方案	张洪涛	张洪涛
专业负责人	张洪涛	张洪涛
设计	张洪涛	张洪涛
校核	张洪涛	张洪涛
审核	张洪涛	张洪涛
项目负责人	张洪涛	张洪涛
批准	张洪涛	张洪涛
会签栏		
建筑	张洪涛	张洪涛
结构	张洪涛	张洪涛
给排水	张洪涛	张洪涛
电气	张洪涛	张洪涛
暖通	张洪涛	张洪涛
节能	张洪涛	张洪涛
建设单位	江苏省海州高级中学	
项目名称	江苏省海州高级中学东校区规划与建筑设计——教学楼	
图名	外墙详图（四）	
项目编号	2014-1304A	专业 建筑
设计阶段	施工图	图幅编号 J4-10-G2
版号	A	出图日期 2015.11.10

建设单位	江苏省海州高级中学			
项目名称	江苏省海州高级中学东校区规划与建筑设计—教学楼			
项目编号	2014-1304A	专业	建筑	
被修改图号			通知单编号	JB01
被修改版号			修改日期	2015.11.10

## 设计修改(补充)通知单

## 连云港市房屋建筑工程施工图设计文件

建设单位  
江苏省海州高级中学  
项目名称  
江苏省海州高级中学东校区规划与建筑设计  
—教学楼  
图名  
外墙详图（五）  
项目编号  
2014-1304A  
专业  
建筑  
设计阶段  
施工图  
图号  
J411-G2  
版号  
A  
出图日期  
2015.11.10

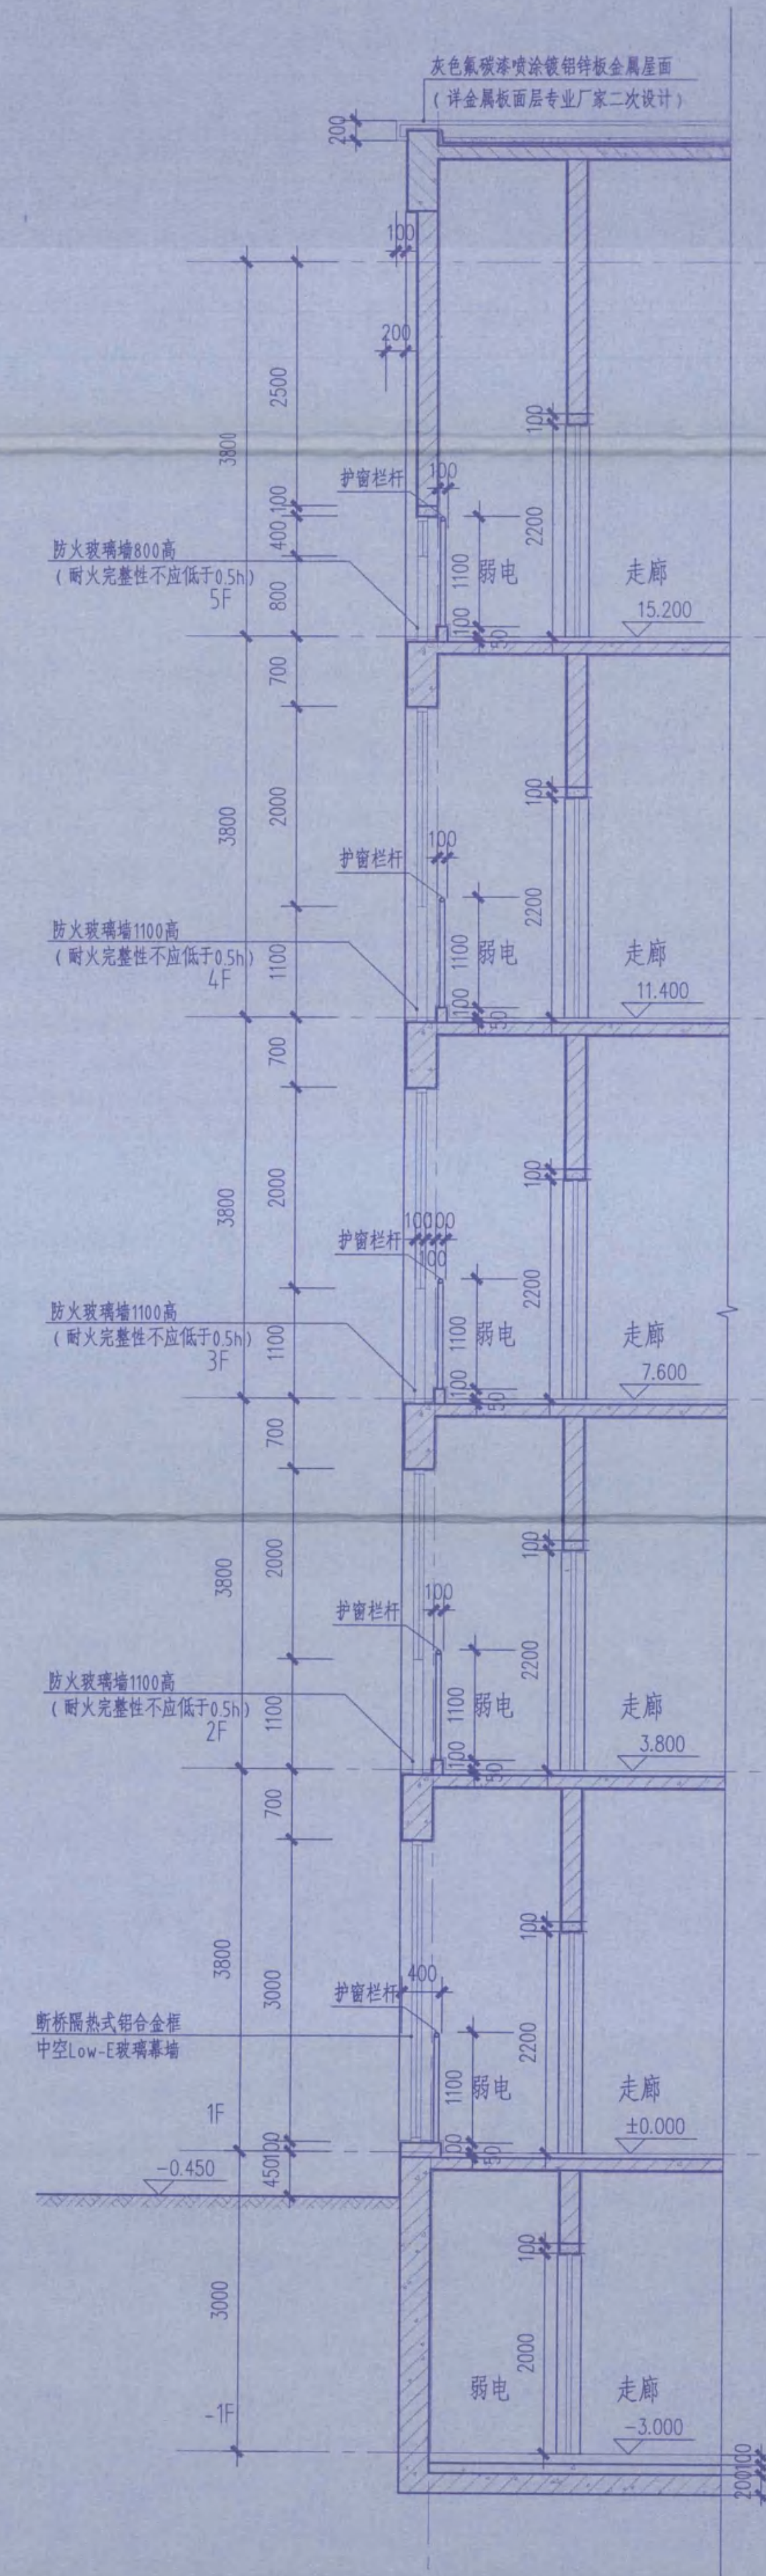
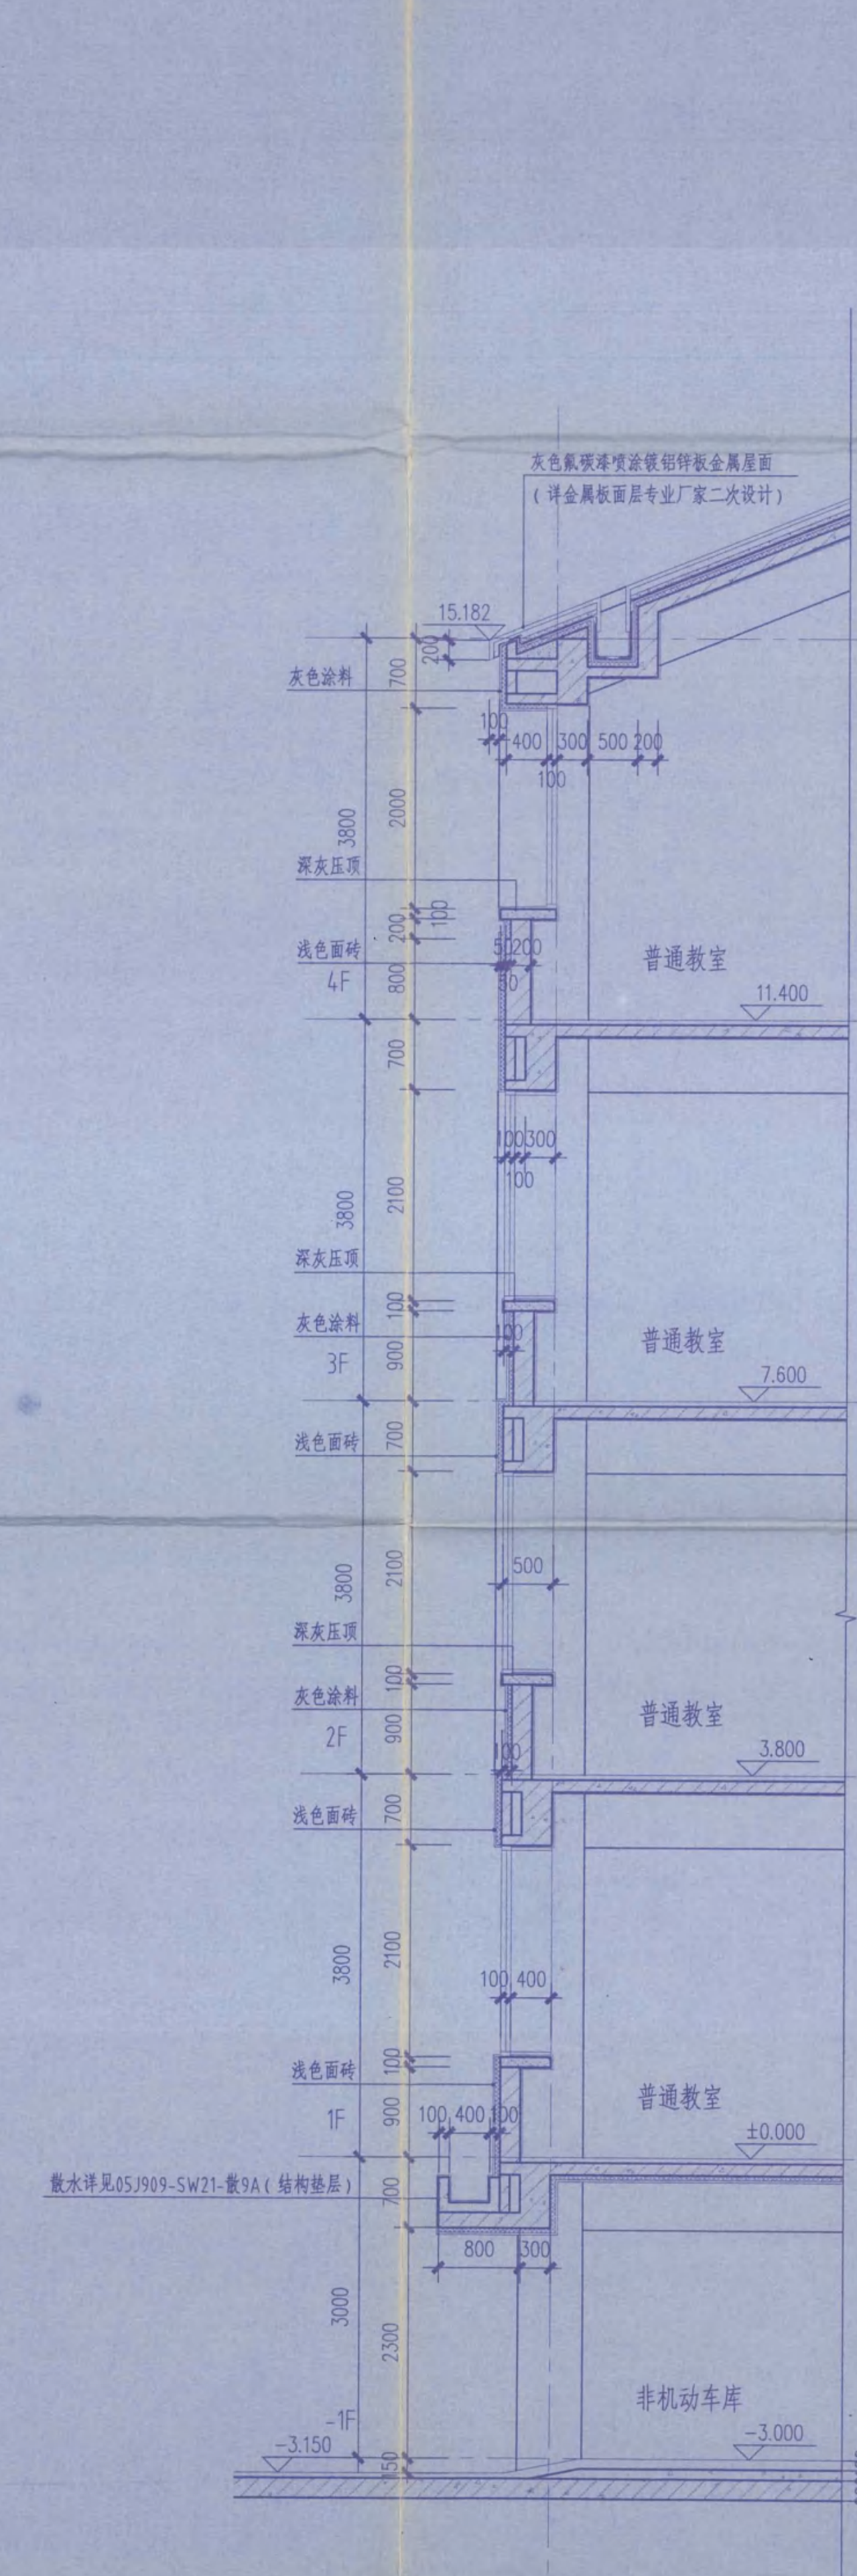
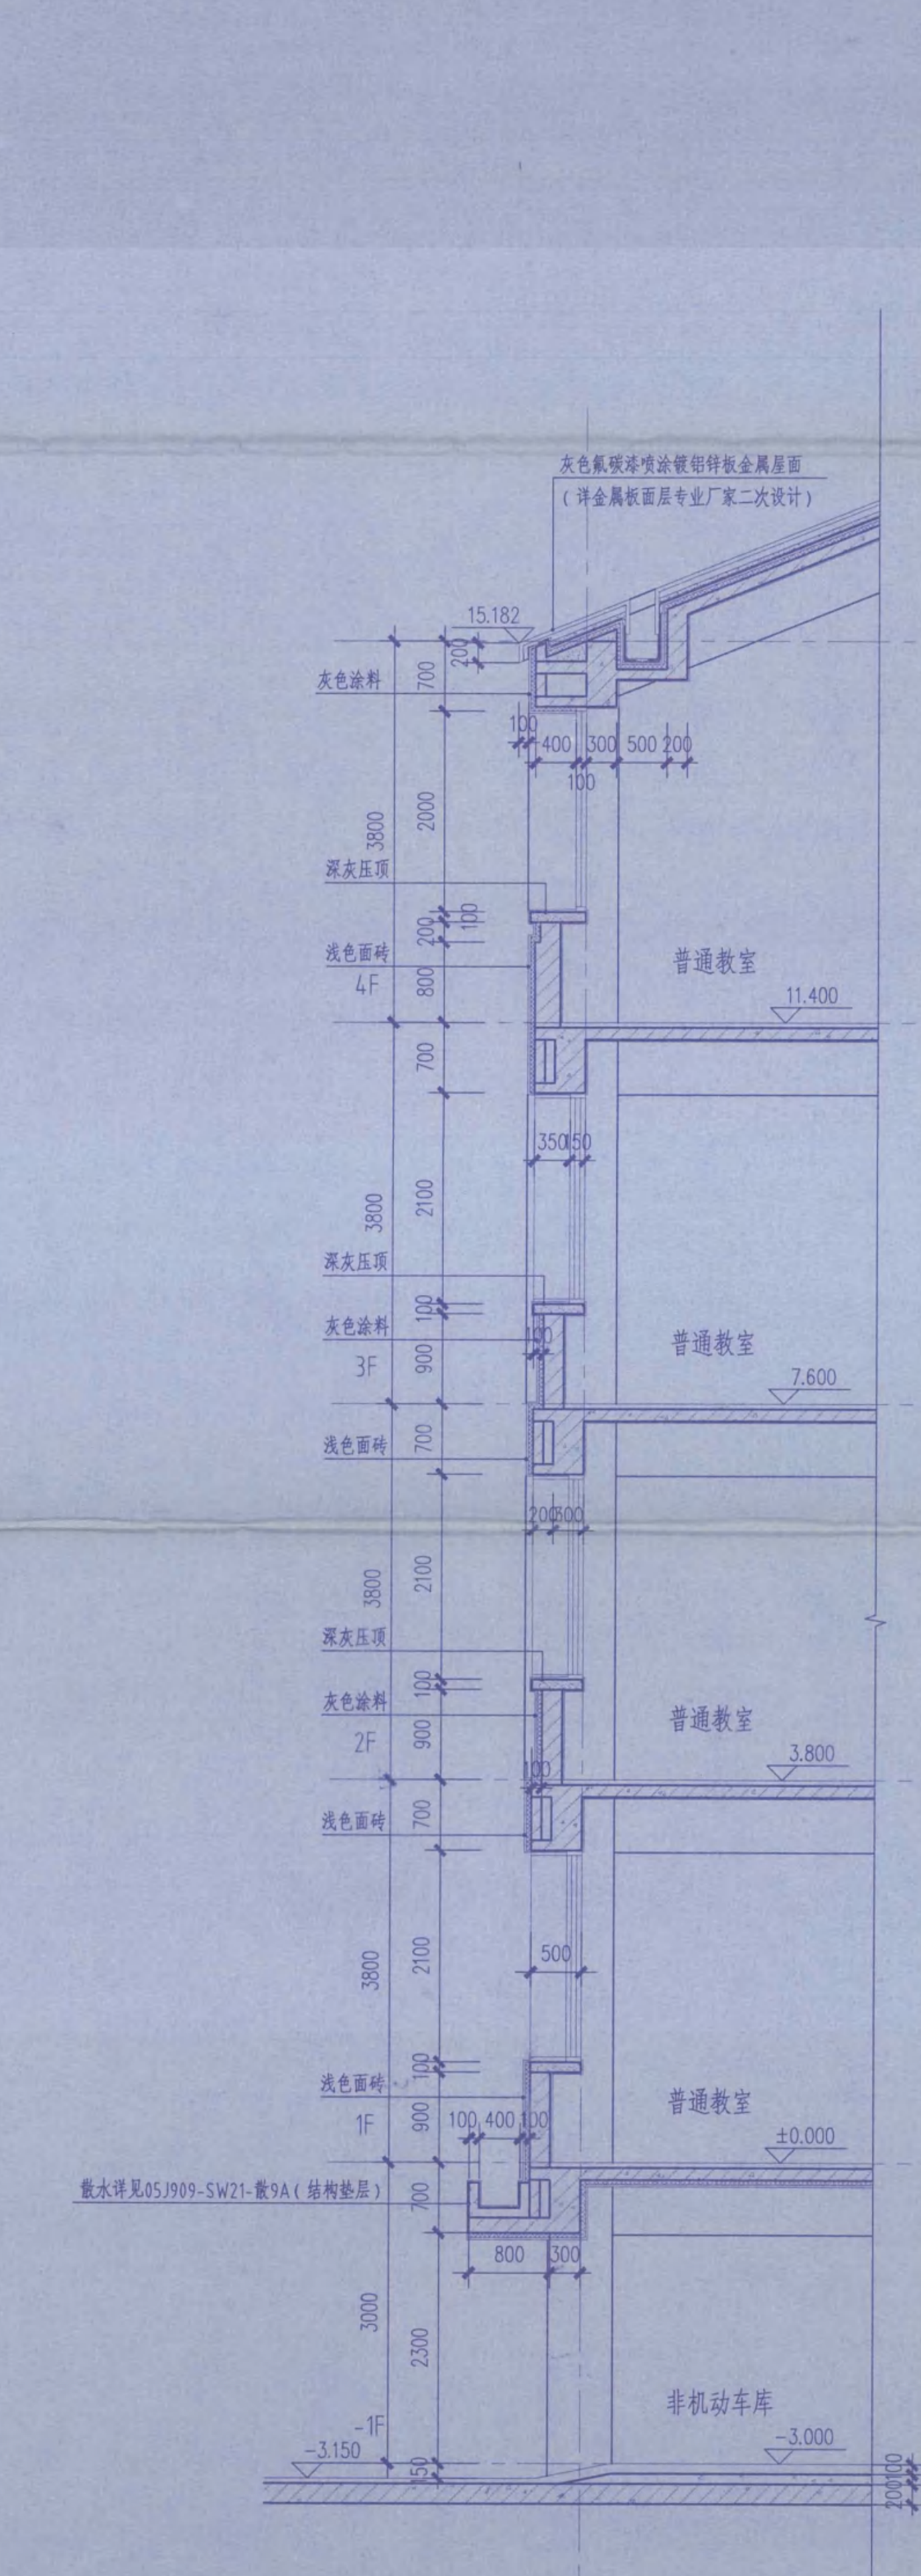
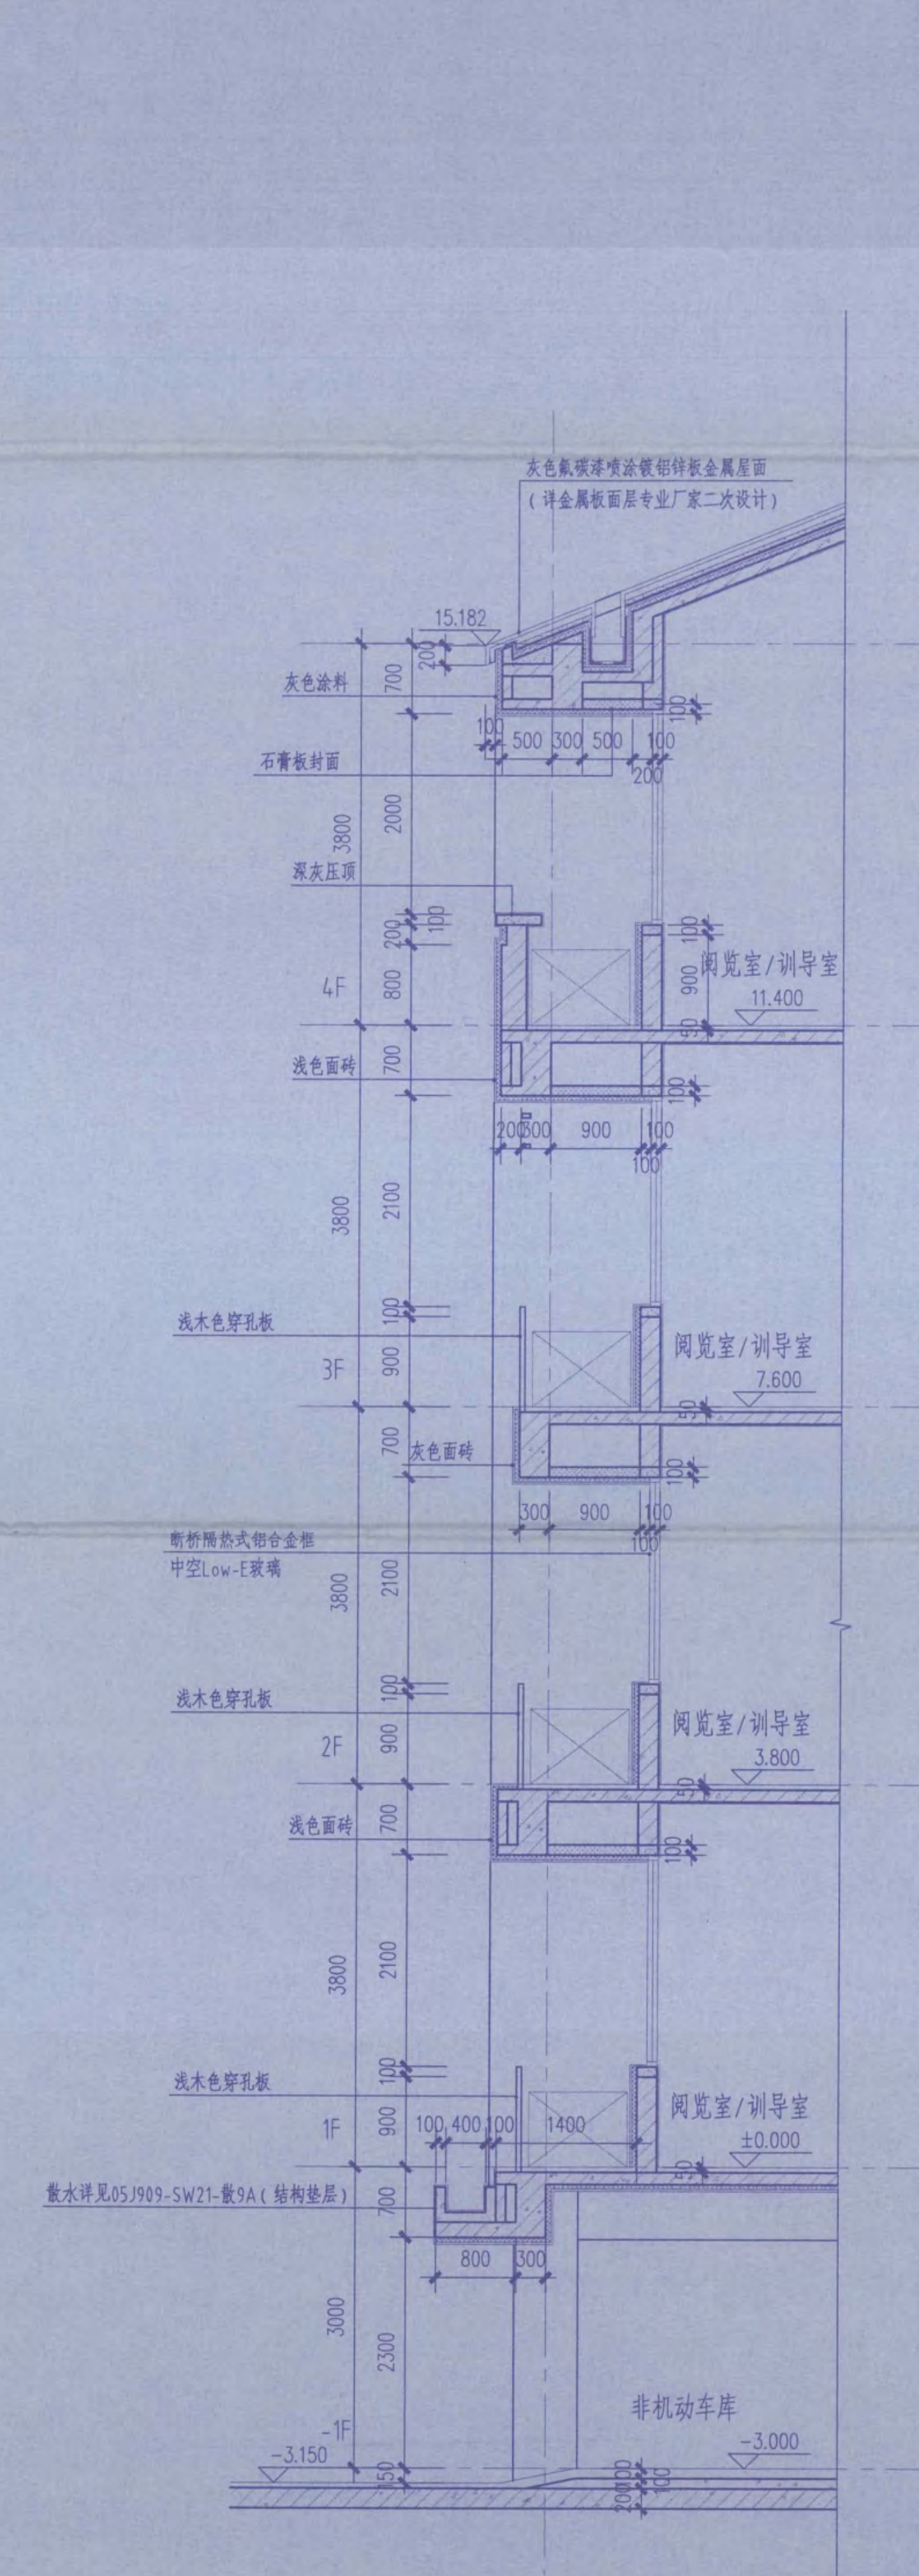
1. 将1-5层平面中,6轴与E轴、N轴、W轴交界处的门窗编号MQ01改为C0630、C0631、C0613,具体做法详见JB02、JB03、JB04、J012-G2(门窗表及门窗立面大样(三))、J202-G2(东立面 西立面)-西立面、J411-G2(外墙详图(五))-21.
2. 将1-5层平面中,6轴与Y轴、P轴、X轴交界处的门窗编号MQ02改为C1830 和 C1836,具体做法详见JB02、JB03、JB04、J012-G2(门窗表及门窗立面大样(三))、J201-G2(南立面 北立面)-北立面、J410-G2(外墙详图(四))-20.
